DODATEK Č. 3 SMLOUVY O DÍLO

„Uherskohradištská nemocnice a.s. – Centrální objekt – Infrastruktura“

Z m ě n o v ý l i s t

1. Objekt a oddíl stavby: **SO10 Komunikace a zpevněné plochy**

ZLČ.4 - PŘÍLOHA č.1 - VÝTAŽE KOLIZÍ

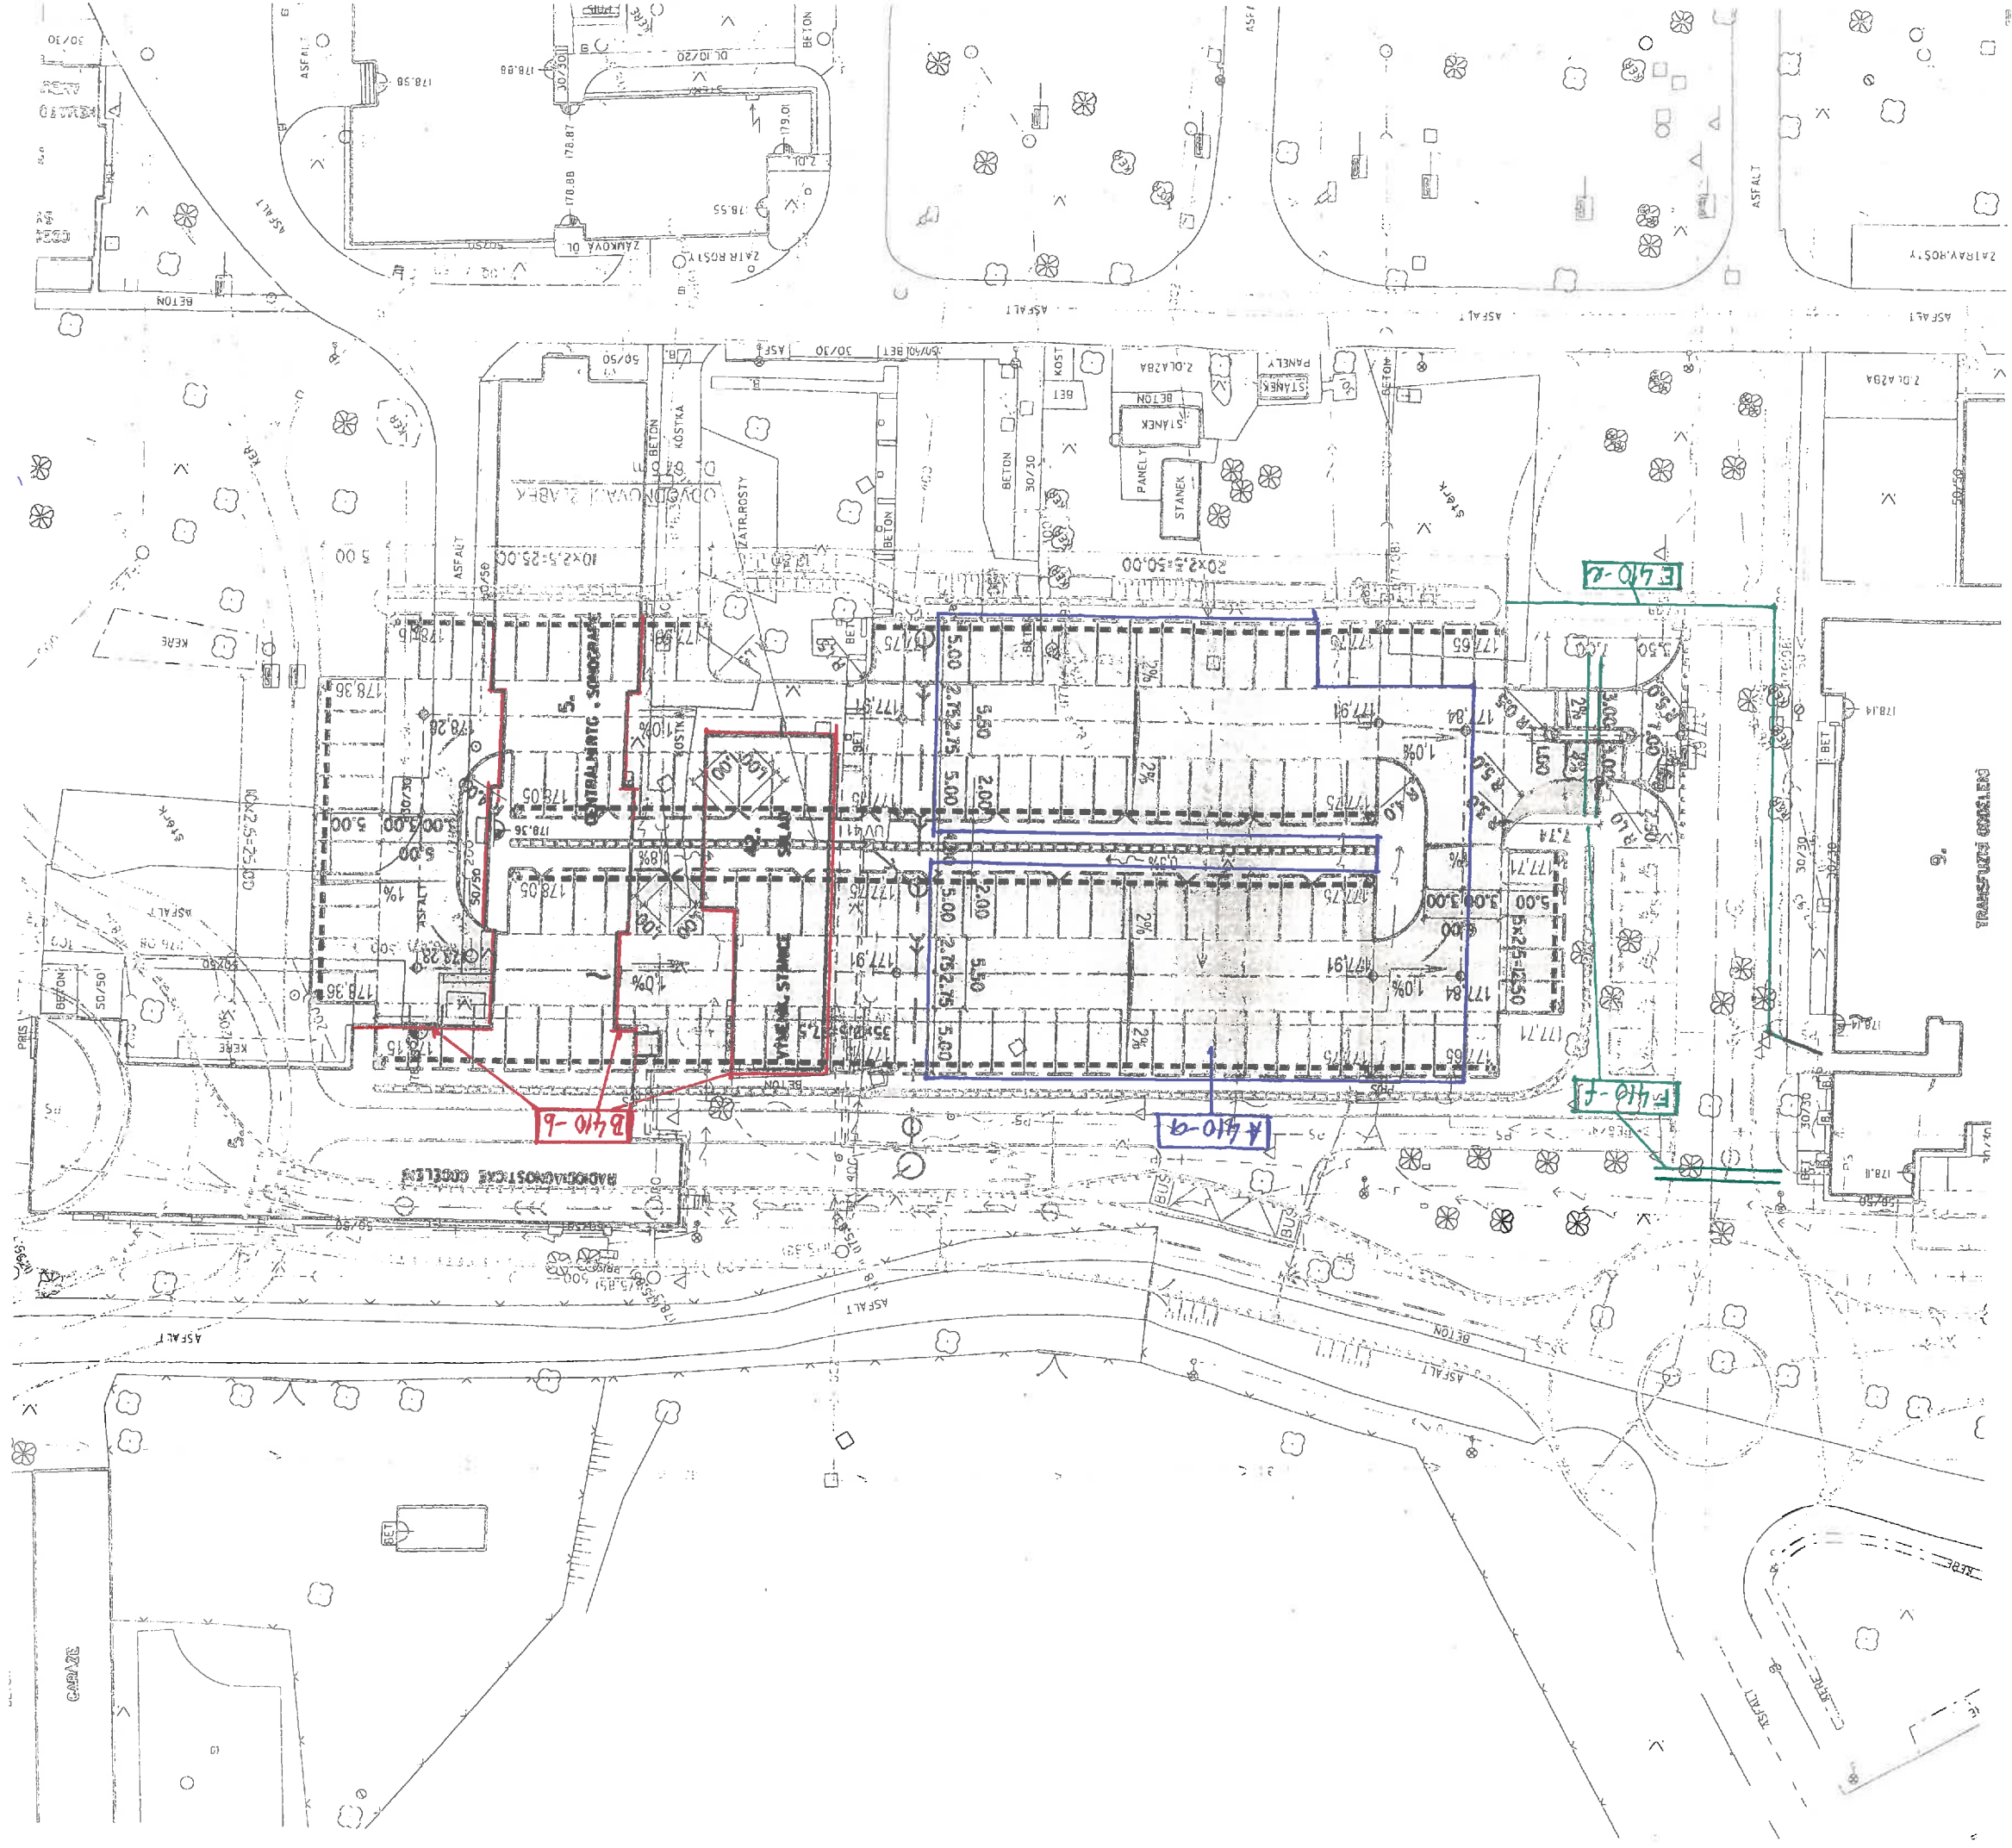
Změnový list řeší odstranění stávajících základových konstrukcí a nefunkčního vodovodního řádu, které byly nalezeny při odtěžování zeminy před provedením nových konstrukčních vrstev komunikací a zpevněných ploch.

a) Vápnění (viz situace ozn. A410-a)

Projekt v prostoru parkoviště a navazujících nových komunikací uvažoval s výměnou nevhodné zeminy, tj. odtěžení stávajícího podkladu tloušťky 50 cm a dovoz vhodného zhutnitelného materiálu. Zhotovitel provedl statické zatěžovací zkoušky, které prokázaly neúnosnost zemní pláně. Z tohoto důvodu bylo navrženo řešení zlepšení vlastností zeminy pomocí stabilizace vápnem, které nezatíží areál nemocnice nadměrnou dopravou nutnou k výměně zeminy spojenou se zvýšenou prašností a hlučností. Další výhodou je rychlost provedení, a tím omezení vlivů počasí na přípravu pláně. Zhotovitel provedl 3 kopané sondy a odebrané vzorky byly předány k laboratorním zkouškám. Výsledkem zkoušek je doporučení v místě kopaných sond 1, 2 upravit zeminu příměsí vápna 2 – 3 % pro dosažení požadované únosnosti 45 MPa, v místě sondy 3, kde byla nalezena nehomogenní vrstva z recyklovaných materiálů pak odtěžení tohoto nevhodného materiálu a nahrazení nakupovaným materiálem dle původního projektu. Posudek vč. změny technologie zlepšení únosnosti pláně předložen AD a TDS ke schválení.

b) Bourání základů, likvidace zeminy se sutí (viz situace ozn. B410-b)

Při provádění výkopových prací pláň parkoviště zhotovitel zjistil, že výkopek zeminy je oproti předpokladu znečištěn sutí a betony. V některých místech byly zhotovitelem odkryty stávající betonové základy starých, již dříve asanovaných objektů.

c) Likvidace vodovodu a hydrantu (viz situace ozn. C410-c)

Při odstraňování zeminy v místě parkoviště zhotovitel narazil na starý nefunkční vodovodní řad LT DN 100, na kterém byl nainstalován hydrant, neuvedený ve stávající projektové dokumentaci. Proto zhotovitel za účasti GP a TDS provedl zkoušku nefunkčnosti navrtáním. Proto GP navrhl odstranit kolizní část vodovodu a zazátkování jeho zbývajících částí.

d) Kolize se stromy (viz situace ozn. D410-d)

V prostoru parkoviště se nachází 2 kusy vícekmenných tisů, které po vytyčení stavby zasahovaly kořenovým systémem do konstrukčních vrstev vozovky. Po dohodě se zástupci AD, TDI, zhotovitele a zástupce OŽP MěÚ Uherské Hradiště, Mgr.Krupičkové, bylo rozhodnuto z důvodu ochrany této stávající vzrostlé zeleně o zrušení dvou parkovacích míst.

e) Přeložka kabelů, pokládka chrániček (viz situace ozn. E410-e,f)

Při provádění výkopových prací na komunikaci ve staničení 29-45 u transfuzního oddělení zhotovitel odkryl stávající kabely, které nebyly v době zpracování PD známy. Tyto rozvody jsou v kolizi s konstrukcí komunikace. Proto GP navrhl tyto stávající rozvody přeložit do rezervních chrániček DN 150 mm pro případ poruchy na el. vedení v prostoru příjezdu na parkoviště a výjezdu z okružní křižovatky.

a) Na základě předložených výsledků od společnosti Consultest spol. s r.o., který v části staveniště prokazoval nižší únosnosti zemin, než bylo předpokládáno z Inženýrskogeologického průzkumu staveniště a diagnostiky vozovek v areálu nemocnice zpracovaných v průběhu projektových prací projektant rozhodl o změně technologie a zlepšení únosnosti zemin pomocí vápnění. Přesnou recepturu dávkování určila specializovaná laboratoř Consultest spol. s r.o. Na základě těchto skutečností projektant zpracoval podrobnou úpravu výkazu výměr. Jednalo se o skutečnosti, které v době zpracování projektu nemohl projektant předpokládat. Rovněž došlo k odpočtu dvou parkovacích stání, které byly v kolizi se stávající zelení. V tomto případě se projektová dokumentace zpracovaná na základě geodetického zaměření lišila od skutečnosti přímo na stavbě.

b) Při výkopových pracích pláň parkoviště zhotovitel odkryl konstrukce betonových základů starých objektů, které nebyly zahrnuty do projektové dokumentace. Jednalo se o pozůstatky patrně původních objektů v areálu, které nebylo možno dohledat v archivní dokumentaci ani na základě povrchových znaků. Vzhledem k tomu, že tyto konstrukce zasahovaly do konstrukčních vrstev vozovek bylo za

c) Při výkopových pracích pláň parkoviště byla zjištěna kolize se starým vodovodním řadem LT DN 100, na kterém byl nainstalován hydrant. Uvedený rozvod nebyl zakreslen v žádné dostupné archivní dokumentaci a při běžném průzkumu ho nebylo možné najít ani na základě povrchových znaků. Po přivolání AD a TDS na místo zjištění bylo rozhodnuto o demontáži a zajištění vodovodního potrubí. Byl proveden výkop o délce 12 m, šířce 2 m a hloubce 1,3 m. Zrevidovány všechny odbočky a armatury, provedeny odvrtvy na potrubí, odřezání a zajištění konců potrubí. Výkop byl zasypan vhodným materiálem s postupným hutněním po vrstvách.

d) Rovněž došlo k odpočtu dvou parkovacích stání, které byly v kolizi se stávající zelení. V tomto případě se projektová dokumentace zpracovaná na základě geodetického zaměření lišila od skutečnosti přímo na stavbě. Obvody parkovacích stání byly na základě vytyčovacích bodů geodetem vyznačeny přímo na staveništi. Na základě posouzení na místě samém AD za přítomnosti TDI a zhotovitele rozhodl o zrušení 2ks parkovacích stání a ponechání stávající zeleně.

e) U transfuzního oddělení byla provedena přeložka optického kabelu v délce 47 metrů, který byl v kolizi s konstrukcí komunikace. Jednalo se o kabel, který nebyl zakreslený v této trase v žádné dostupné ani archivní dokumentaci. Vzhledem k tomu, že se jednalo o funkční vedení v areálu nemocnice bylo za účasti TDI a zhotovitele rozhodnuto o přeložení tohoto kabelu mimo navrhovaný profil komunikace. V místech křížení s komunikacemi byl tento rozvod uložen do chráničky. Zároveň došlo k osazení rezervní chráničky pro případ budoucí opravy.

Obr. 1 : Místa provedení kopaných sond

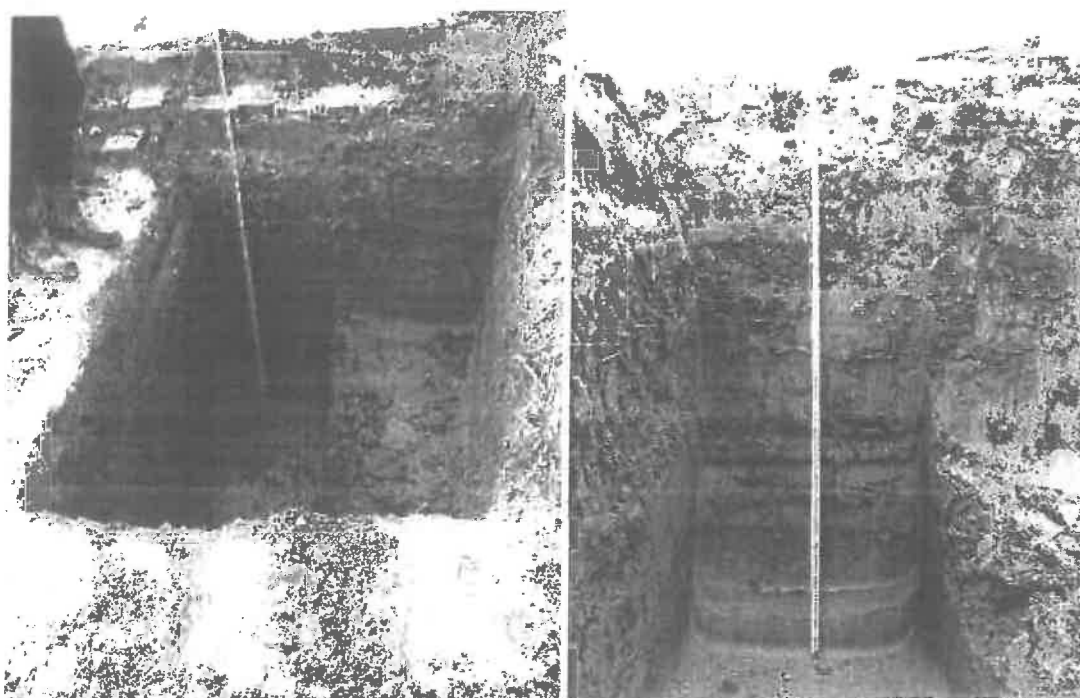
Celkem byly provedeny 3 kopané sondy, náčrtek míst provedení je na Obr. 1, fotodokumentace jednotlivých sond s metráží pak na Obr. 2 až 4.
